Nota van Beantwoording zienswijzen en wijzigingen Bestemmingsplan “Cluster 7”

Voor u ligt de Nota van Beantwoording op het Ontwerp Bestemmingsplan “Cluster 7”
Het college van B&W heeft dit ontwerp bestemmingsplan vrijgegeven voor inspraak. Het plan heeft ter inzage gelegen van 16 december 2021 tot en met 26 januari 2022. Het bestemmingsplan is met alle bijbehorende stukken gepubliceerd op www.ruimtelijkeplannen.nl en de website van het stadsdeel. De kennisgeving is gepubliceerd op de website van stadsdeel Zuidoost en de Staatscourant. In de periode van de ter inzage legging konden bewoners, belanghebbenden en geïnteresseerden een zienswijze indienen. Er zijn vijf zienswijzen ingediend, drie door bewoners van een bestaand appartement in Cluster 7 (namens de Klankbordgroep), één door een bewoner van een appartement in de H-Buurt en één door CBRE.

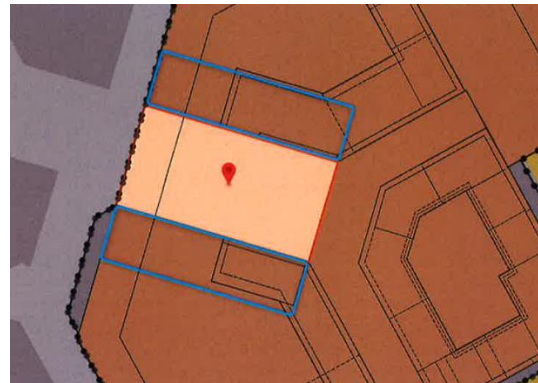
Op de gronden binnen de aanduiding voor de Shopperhal is horeca in de categorieën 1, 3 en 4 toegestaan. In de naast de Shopperhal gelegen units is alleen horeca in de categorieën 3 en 4 toegestaan. Verzocht wordt om voor deze units ook horeca in de categorie 1 toe te staan.

Gewezen wordt hiertoe op het feit dat van sommige horecaconcepten die hier beoogd zijn niet op voorhand duidelijk is of deze als Horeca 1 of Horeca 4 dienen te worden gekwalificeerd. Dit zou kunnen leiden tot een onwenselijke belemmering van de ontwikkelingsmogelijkheden van de Shopperhal. Te meer omdat de meeste van deze units uitsluitend worden ontsloten via de Shopperhal. In de tweede plaats is gebleken dat de zwaardere horeca-1 functies beter in de flanken van de Shopperhal kunnen worden gesitueerd omdat hier de benodigde afzuiging en ventilatie beter kan worden ingepast. Er kan dan gebruik worden gemaakt van gemeenschappelijke schachten zodat het niet nodig is om op zichtbare andere plekken afvoerkanalen te realiseren.

De ruimtes grenzend aan het bestemmingsvlak met de aanduiding 'Specifieke vorm van gemengd-2' (shopperhal) worden ontsloten via de shopperhal. Altijd is duidelijk geweest dat deze units – aan de flanken van de shopperhal - veelal ook functioneel gericht zullen zijn op de shopperhal. Ten onrechte heeft dit zich niet vertaald naar een adequate bestemming van toegestane functies, welke optimaal aansluit bij het gebruik van de shopperhal. Weliswaar kunnen deze units op grond van het ontwerpbestemmingsplan worden gebruikt voor onder andere detailhandel en horeca (categorie 3 en 4). Gelet op de ruimtelijke en functionele samenhang tussen deze ruimtes en de beoogde shopperhal, is het wenselijk om in het vast te stellen plan middels een separate aanduiding ('specifieke vorm van gemengd-3') het mogelijk te maken om hier tevens horeca in de categorie 1 te vestigen.

Het gaat daarbij uitsluitend om de gronden die op de afbeelding rechts blauw zijn omkaderd.

Aan de planregels zal een bepaling worden toegevoegd luidend:

- *ter plaatse van de aanduiding 'specifieke vorm van gemengd – 3' tevens horeca uit categorie 1, 3 en 4;*
